# ► Trafikksikkerhetsrevisjon

Fv. 700 Berkåk sentrum

Trinn 1

Oppdragsnr.: 5198159 Dokumentnr.: 2 Versjon: 02 Dato: 2020-03-27

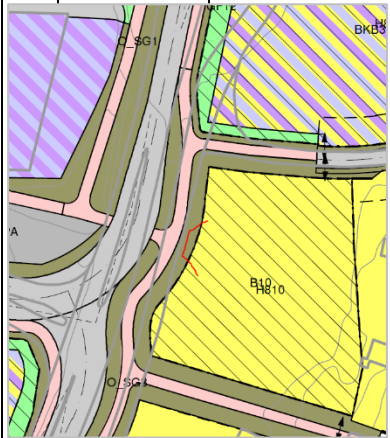
AVVIK, VESENTLIGE				
ID	Tegning	Sted	Beskrivelse, krav og kilde	Anbefaling av tiltak
1	C2001	Rundkjøring	<p>Rundkjøringen er plassert usentrisk om vegarmer fra nord og sør (eksisterende E6). Det fører til at kjørende fra nord kan kjøre gjennom rundkjøringen med relativt liten avbøyning og tilsvarende høy hastighet. Revisjonsgruppen ser at kjørekurver på størrelsesorden <math>R=200</math> vil være tilfelle.</p> <p>For en rundkjøring stilles krav til avbøyning for å sikre lavt fartsnivå. Kjørekurvene gjennom rundkjøringen bør ha en radius <math>R_k</math> mindre enn 80 meter ved kjøresporbredde 2 m.</p> <p>Kilde: [1] kapittel D.1.2.4</p>	<p>Rundkjøringen omprosjekteres slik at krav til avbøyning oppnås.</p> <p>Alternativt søkes fravik. Som avbøtende tiltak kan opphøyd gangfelt og/eller overkjørbare områder i forkant av og i rundkjøringene vurderes.</p> 
2	C2001, reguleringsplankart	GS-undergang	<p>Reguleringsplanen viser at GS-kulverten forkortes østre ende. Geometritegningene har ikke satt av areal til rekkverk ifm. kulverten her.</p> <p>Rekkverk skal settes opp der et faremoment befinner seg innenfor sikkerhetssonen.</p> <p>Kilde: [3], kapittel 2.1</p>	<p>Dersom kulverten forkortes, må det legges inn areal til rekkverk langs vegen.</p> <p>Se også ID 7.</p>

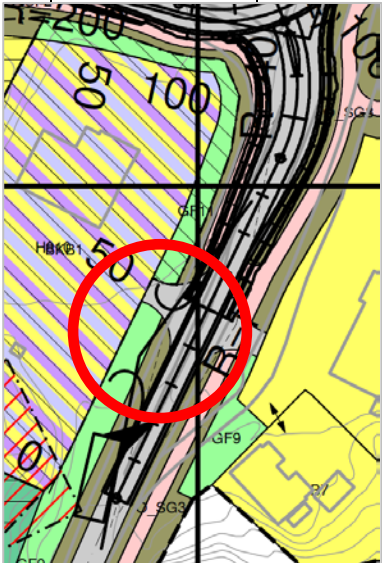
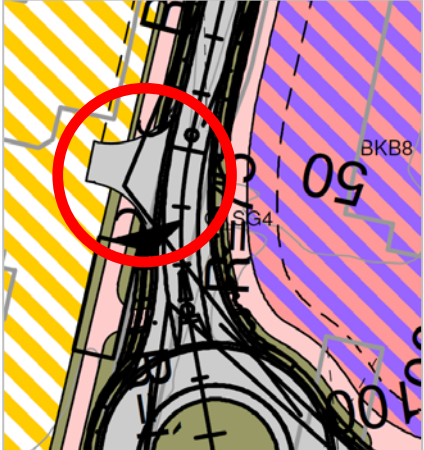
AVVIK, MINDRE VESENTLIGE				
ID	Tegning	Sted	Beskrivelse, krav og kilde	Anbefaling av tiltak
3	C2001	Kryss og avkjørsler	<p>I kryss og avkjørsler er siktlinjer tegnet med lengde som for flat veg med minimum horisontalkurvatur, selv om vegene har annen geometri enn dette.</p> <p>Siktlinjer bør ha lengde tilpasset vegens horisontalgeometri og stigning.</p> <p>Kilde: [2], kapittel C2</p>	Siktlinjer tilpasses krav for dimensjoneringsklassen, og at det tas hensyn til vegens horisontalgeometri og stigning.
5	C2001	Alle gangfelt	<p>Det er ikke tegnet inn siktlinjer ifm. gangfelt.</p> <p>Sikt til gangfelt skal være 1,2 ganger stoppsikt.</p> <p>Sikten bør tilsvare en sektor som dekker hele gangfeltet og minst 2 meter utenfor kantlinje/fortauskant.</p> <p>Kilder: [1], kapittel D.1.1.5, D.1.2.7</p>	Siktlinjer tegnes inn ifm. alle gangfelt.
6	C2001	GS-veger	 <p>Det er ikke tegnet inn siktlinjer ifm. kryssing mellom flere GS-veger.</p> <p>Grunnlagsmaterialet er ikke tilstrekkelig detaljert til å kontrollere sikt i krysset mellom gjennomgående GS-veg og GS-veg fra kulverten. Kravet til sikt er gitt i håndbok N100.</p> <p>Kilde: [1], kapittel D.2.3</p>	Siktlinjer tegnes inn ifm. kryssende GS-veger.

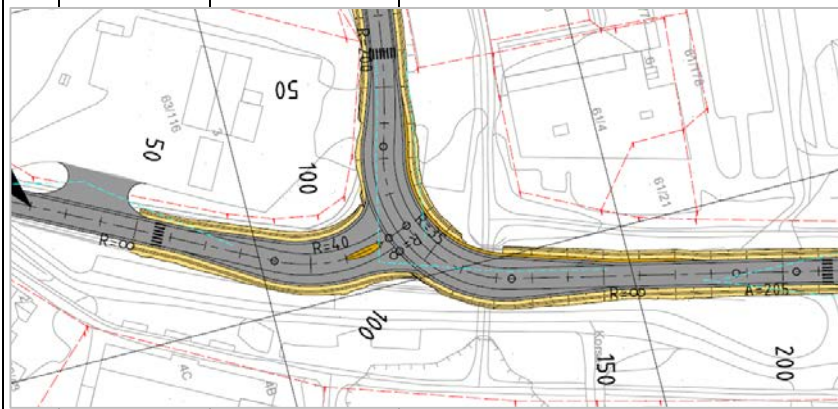
KOMMENTAR				
ID	Tegning	Sted	Beskrivelse, krav og kilde	Anbefaling av tiltak
9	C2001/ Reguleringsplankart	Avkjørsel fra veg 19 100	Det er stort avvik på utforming av avkjørsel vest for veg 19 100 mellom teknisk plan og reguleringsplan.	Det bør være samsvar mellom utformingen av veganlegget gitt i teknisk plan og reguleringsplanen.

10	C2001/ Reguleringsplankart	Avkjørsel fra veg 19 200	Avkjørselens utforming er ikke tilpasset GS-veg og avkjørsel i reguleringsplankartet.	Det bør være samsvar mellom utformingen av veganlegget gitt i teknisk plan og reguleringsplanen.

11	C2001		Siktlinjer er ikke påført verdier med lengde.	Det vil være lettere å oppfatte lengden av siktlinjer dersom verdien påføres i planen.

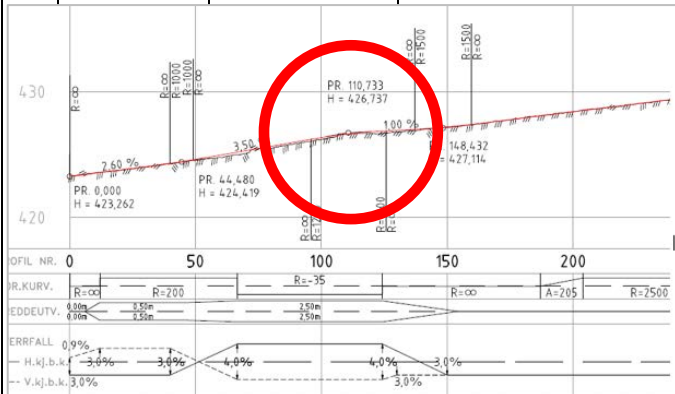
AVVIK, VESENTLIGE				
ID	Tegning	Sted	Beskrivelse, krav og kilde	Anbefaling av tiltak
12	C2001	Veg 19 000, pr 70-130	<p>Vegen er planlagt med horisontalkurve med radius <math>R=35</math> meter. Det er ikke klotoider i endene av kurven.</p> <p>I krysområdet bør primærvegen ha horisontalkurveradius <math>R \geq 100</math> meter. Krav til klotoider er da <math>A = 55</math>.</p> <p>Kilde: [2] kapittel C.2 Sa2</p>	<p>Revisjonsgruppen ser at oppfyllelse av krav til horisontalkurven er utfordrende å oppnå når fv. 700 skal være gjennomgående, og foreslår derfor at prosjektet søker fravik. For at kjørende enkelt kan oppfatte at svingen er spesielt krapp, kan bl.a. beplantning brukes aktivt. Det er mulig at også flytting av krysset mot vest vil kunne gjøre svingen enklere å oppfatte. Se også ID 14.</p> <p>Alternativt kan det vurderes å beholde krysset som det er i dag, evt. med tilpassinger til den reduserte trafikkmengden. Det er registrert kun én trafikkulykke med personskade i krysset, noe som tyder på at krysset er enkelt å oppfatte. Prioritering av fv. 700 vil da ikke være mulig.</p>

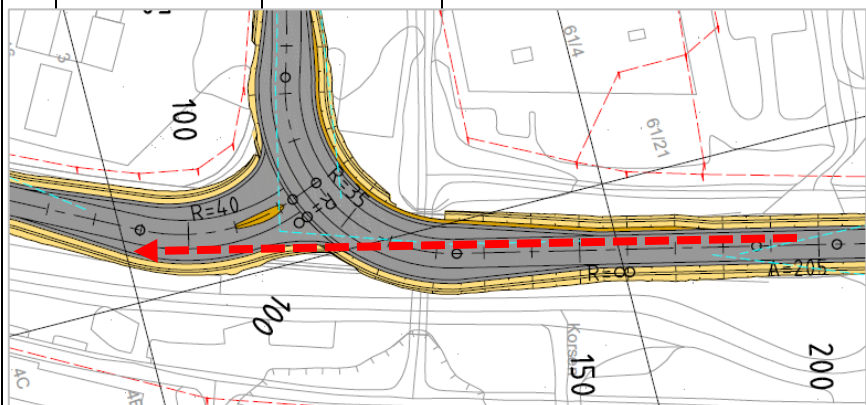
MERKNAD				
ID	Tegning	Sted	Beskrivelse, krav og kilde	Anbefaling av tiltak
13			Vegen har et lite høybrekk gjennom den nordlige delen av svingen. Vinkelendringen er 2,5 prosentpoeng.	Revisjonsgruppen anbefaler prosjektet å se om høybrekket i kurven kan fjernes.

KOMMENTAR				
ID	Tegning	Sted	Beskrivelse, krav og kilde	Anbefaling av tiltak
14	C2001	Kryss mellom vegene 19 000 og 19 100	<p>Førlengelsen av vegen fra nord mot sør går på «feil» side av trafikkøyen i veg 19 100. Dersom kjørende denne retningen er uoppmerksom, eller det er spesielt dårlig sikt og føre, kan man se for seg at de kan legge seg feil gjennom krysset.</p> <p>Revisjonsgruppen har forsøkt å forestille seg hvordan dette kan oppleves for kjørende, men tror det kan være enklere ved bruk av en modell.</p>	Revisjonsgruppen anbefaler prosjektet å vurdere utformingen av T-krysset, og hvordan dette kan oppleves for kjørende med tanke på feilkjøring, spesielt for ukjente og ved dårlig sikt og snødekket vegbane. Det er mulig at flytting av krysset mot vest, kombinert med beplantning, vil kunne gjøre krysset enklere å oppfatte. Se også ID 12.
